KAMPUS ALBERTOV – DOČASNÁ MENZA UK

VODOPRÁVNÍ POVOLENÍ

DOPLNĚNÍ VÝZVY STAVEBNÍHO ÚŘADU MĚSTSKÉ ČÁSTI PRAHA 2 ZE DNE 7.5.2019
DOPLNĚNÍ VÝZVY STAVEBNÍHO ÚŘADU MĚSTSKÉ ČÁSTI PRAHA 2 ZE DNE 31.7.2019 NA ZÁKLADĚ KONZULTACE

Č.J. OV/ OV/115030/2019/NOVA
P-PARC. Č. 1564/4/2

ODLUČOVAČ TUKU:

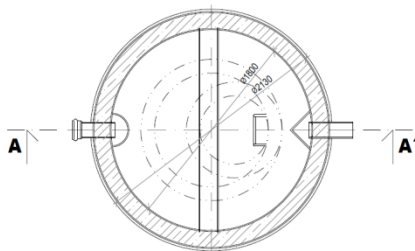
- d) projektovou dokumentaci doložil pouze k předmětu žádosti
- **součástí žádosti o vodoprávní povolení byla složka zdravotníky a části PD A.; B a C (stavební objekty určené k tomuto posouzení)**
- e) stavebně konstrukční část; v řezu odlučovače tuků uvedl absolutní kótu v B.p.v a ± 0,000
- **stavebně-konstrukční část objektu odlučovače tuků:**
Jedná se o plastový výrobek, který bude osazen na stavbě (IN SITU) a zmonolitněn. Přesný typ OT bude vybrán na základě veřejného výběrového řízení. Výrobek bude osazen na připravenou betonovou desku o tl. 150mm z betonu třídy

C35/45 viz. výkres D.2.3.1.08 – OT.

- předložená dokumentace tyto informace obsahuje, hodnoty nadmořských výšek jsou uvedeny vedle na výkresu.

- POKLOP:	197,19 m.n.m.
- TERÉN:	197,09 m.n.m.
- HORNÍ HRANA:	195,96 m.n.m.
- PŘÍTOK:	195,56 m.n.m.
- ODTOK:	195,49 m.n.m.
- DNO:	194,67 m.n.m.
- SPODNÍ HRANA DESKY:	194,52 m.n.m.
- Hmax:	195,49 m.n.m.
